Demande d'études cas par cas – Notice complémentaire

La société SUNFLOWERS SAS, a en projet la construction d'un établissement scolaire sur un terrain situé au lieu-dit La Bouchère, route d'Epagny, sur la commune de Sillingy, en Haute-Savoie. Ce futur établissement sera exploité par l'association Ecole Bilingue Internationale de Haute-Savoie (EBiHS).

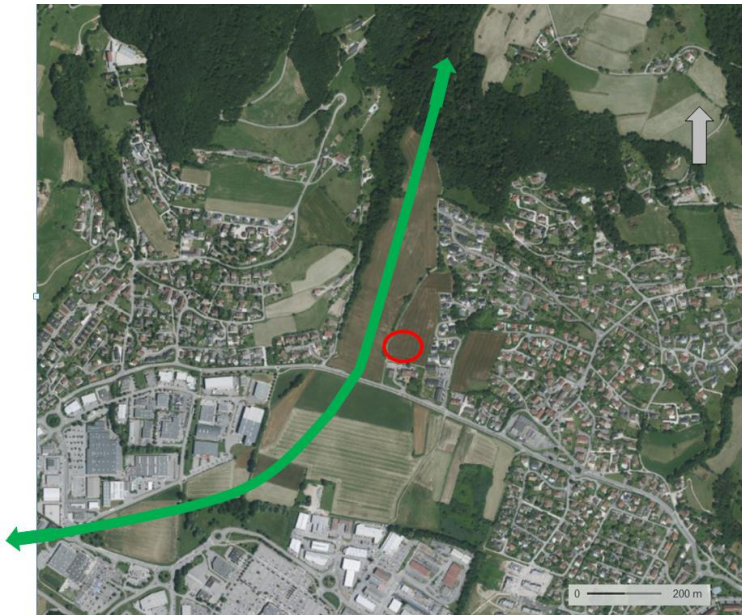
⇒ Quelle est la distance qui sépare les salles de classe de cette infrastructure de transports terrestre bruyante ?

La salle de classe la plus proche (extrémité ouest du bâtiment destiné aux classes du primaire) se situe à 102 mètres de l'empreinte de la RD908b (bord de la chaussée le plus proche). La réalisation du tourne à gauche réduira cette distance à un peu moins de 100 mètres puisque la voirie sera légèrement élargie pour la création de l'aménagement routier qui comporte, au droit du projet, un terre-plein central.

L'indice d'affaiblissement acoustique **minimal** des vitrages des menuiseries extérieures (Doubles vitrages à ITR à isolation acoustique avec STADIP SILENCE 4 (12) 33.1S (SAINT GOBAIN) ou équivalent est de 34 dB (Rw) pour une valeur requise de 30 dB pour une infrastructure de type 3 dans une bande de 80 à 100 mètres. En prenant en compte les obstacles naturels (la façade est protégée par 5 bandes d'arbres parallèles disposés en séparation entre la voie et le bâtiment), formant un obstacle naturel de plus de 4 mètres de hauteur, la réduction peut être estimée à 9dB supplémentaires.
